Mission régionale d'autorité environnementale

**Avis en date du 12 juillet 2018
de la Mission régionale d'autorité environnementale d'Île-de-France
sur le projet de restructuration de la tour Pleyel situé à Saint-Denis
(Seine-Saint-Denis)**

Illustration 2: Projets voisins (source : étude d'impact, p. 183)

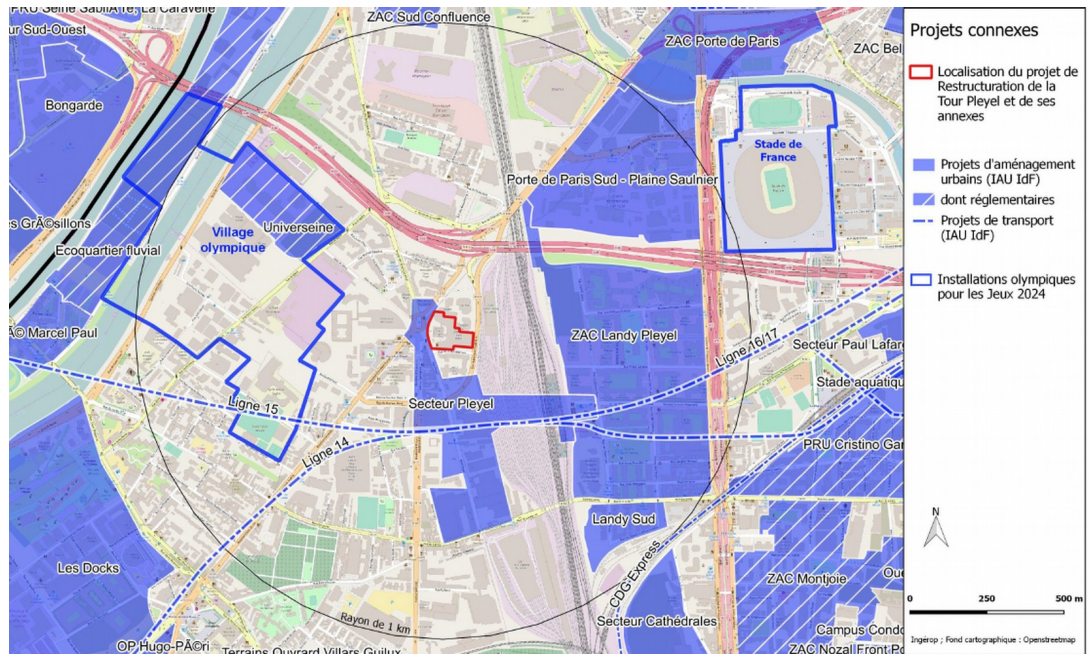
L'étude d'impact liste les projets à prendre en compte dans l'analyse des effets cumulés (p. 181-182). La MRAe souligne la volonté d'exhaustivité de ce recensement, allant au-delà des exigences strictement réglementaires. En revanche, l'analyse des impacts cumulés reste assez générale et peu approfondie.

La MRAe recommande qu'un plan de gestion coordonnée des chantiers (plan de circulation des camions, mutualisation des espaces, mesures de protection des riverains) soit étudié à l'échelle du quartier et si possible présenté dans l'étude d'impact qui sera soumise à l'enquête publique.

Illustration 9: Circulation des autocars (source : étude d'impact, p 152, figures 135 et 136)

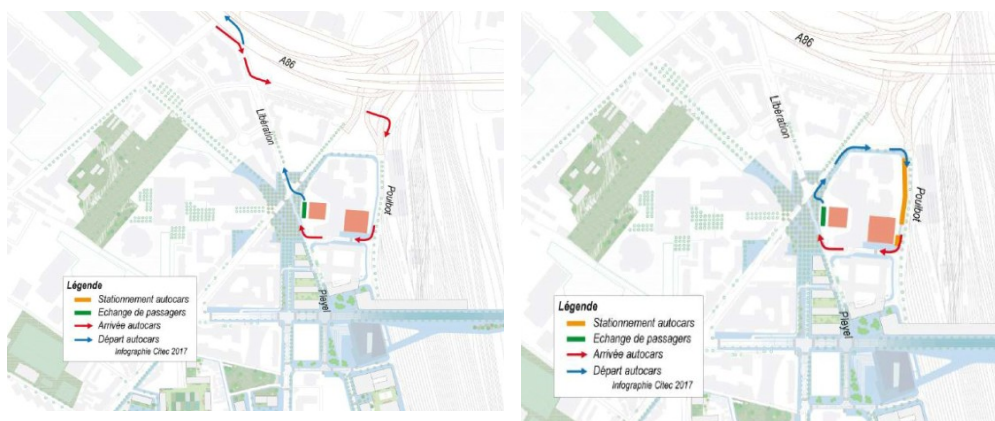
L'étude d'impact présente notamment un circuit d'accès et de stationnement pour les autocars prévoyant un stationnement des autocars rue Francisque Poulbot en dehors des emprises du projet et représentant des accès à l'A86 qui ne sont pas à ce jour assurés (p. 152).

Compte tenu de la sensibilité des incidences pour le quartier des circulations induites par le projet et des effets cumulés potentiels avec d'autres projets, la MRAe recommande de :

- **développer dans l'étude d'impact la présentation des mesures retenues pour les éviter ou les réduire,**
- **d'annexer à l'étude d'impact l'étude de Citec Ingénieurs Conseils,**
- **de préciser l'échéance de réalisation au droit du projet de la nouvelle rue de la Manufacture**
- **de préciser les perspectives de réalisation des échangeurs représentés au droit du site sur l'autoroute A86 et de présenter au besoin un schéma de fonctionnement dans l'attente de leur réalisation,**
- **de présenter les incidences éventuelles d'un stationnement permanent des autocars le long de la rue Francisque Poulbot.**

Illustration 10: Réseaux de chaleurs présents à proximité du site du projet (source : DRIEE, disponible sur http://carmen.developpement-durable.gouv.fr/18/reseau_de_chaleur.map)

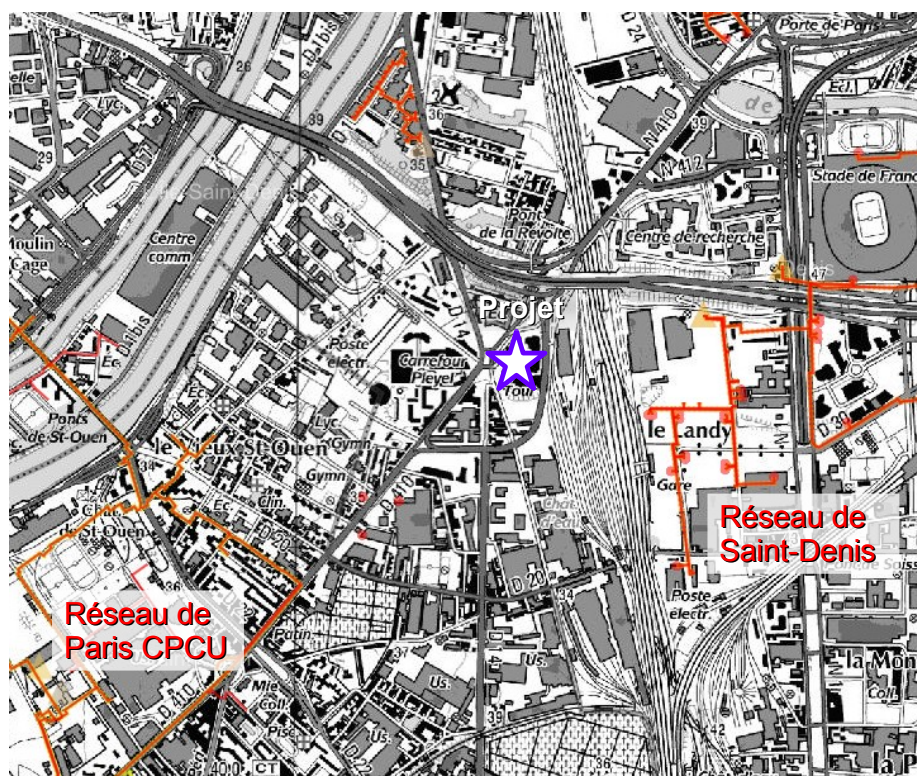
L'étude d'impact indique qu'une concertation est en cours entre le maître d'ouvrage et l'établissement public territorial Plaine Commune quant à la faisabilité d'un raccordement au réseau de chaleur urbain (p. 147).

C'est pourquoi la MRAe estime nécessaire de préciser dans l'étude d'impact qui sera soumise à l'enquête publique les solutions énergétiques retenues à court et long termes et de présenter le calendrier de raccordement du projet au réseau de chaleur.
